CONTROLE PÉRIODIQUE DE VOTRE INSTALLATION D'ASSAINISSEMENT NON COLLECTIF

Date de la visite : 16/08/2023

Origine du contrôle : Vente immobilière

Adresse : **176 Impasse des Châtaigniers**
Code postal : **24260** Commune : **LE BUGUE**
Référence cadastrale de l'habitation : **AN 854**

Schéma de principe de votre installation d'assainissement non collectif

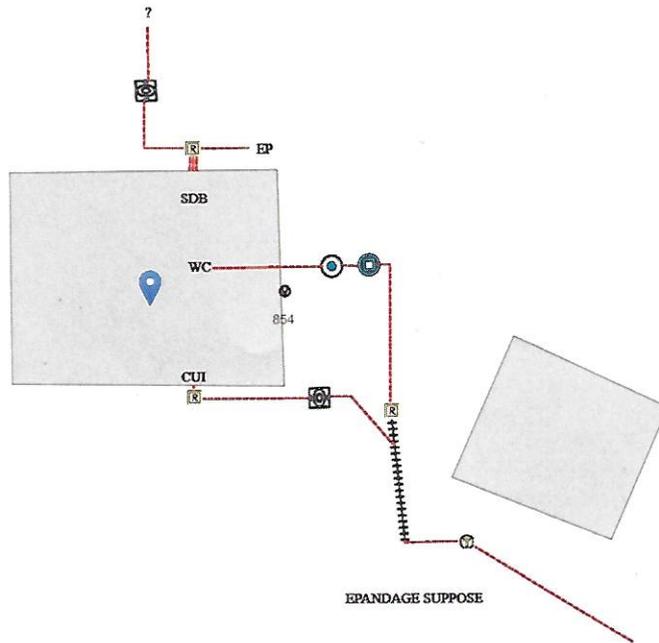
Commentaires : Le bac à graisse collecte les eaux de salle de bain et une partie des eaux pluviales. Celui-ci est sous dimensionné. Risque de surcharge hydraulique. Déconnecter les eaux pluviales de l'ensemble de l'installation d'assainissement. Le bac dégraisseur doit être nettoyé aussi souvent que cela est nécessaire (3 à 4 fois par an en moyenne).

Commentaires : Absence d'élément probant lors du contrôle permettant de justifier la présence d'un dispositif de traitement des eaux de salle de bain et de renseigner sur sa nature, son dimensionnement et sa localisation exacte. Absence constatée de rejet en surface de la parcelle.

AVIS	Non conforme
<p>Commentaires : Vu l'arrêté du 27 avril 2012 (art.4), l'installation est incomplète et donc à réhabiliter car aucun élément probant n'a pu être présenté lors du contrôle permettant de prouver l'existence d'un ou plusieurs dispositifs de traitement. Pour rappel, la réhabilitation d'un assainissement est soumise à réglementation. La nature et le dimensionnement du système devant être adaptés au type de sol et à la capacité d'accueil de l'habitation. <u>Faire une demande d'installation d'un assainissement non collectif auprès du SPANC.</u></p> <p>Travaux à réaliser, entretien :</p> <ul style="list-style-type: none"> - Réhabiliter le ou les systèmes de traitement conformément à la réglementation. - Déconnecter les eaux pluviales de l'ensemble de l'installation d'assainissement. - Vérifier si la ventilation est connectée sur la fosse ou en sortie de fosse. Le cas échéant, il est obligatoire de mettre en place la ventilation secondaire de fosse qui doit ressortir au-dessus des locaux d'habitation en diamètre 100 mm munie d'un extracteur conforme à la réglementation (statique ou éolien). - Vérifier régulièrement le regard de répartition et en cas de défaut d'écoulement, reprendre la canalisation. <p><u>Conformément à la réglementation en cas de vente immobilière, l'acquéreur dispose d'un délai d'un an à compter de l'acte de vente pour réaliser les travaux.</u></p> <p>Au titre de l'article L 2224-8 du code des collectivités territoriales, un contrôle de bon fonctionnement de votre installation d'assainissement non collectif sera réalisé par le service dans 8 ans.</p> <p>Rappel : Une vidange de fosse doit être réalisée lorsque le volume des boues a dépassé 50% du volume utile (hauteur d'eau). L'entretien des préfiltres et bacs dégraisseurs doit être réalisé aussi souvent que cela est nécessaire (en moyenne 3 à 4 fois par an).</p>
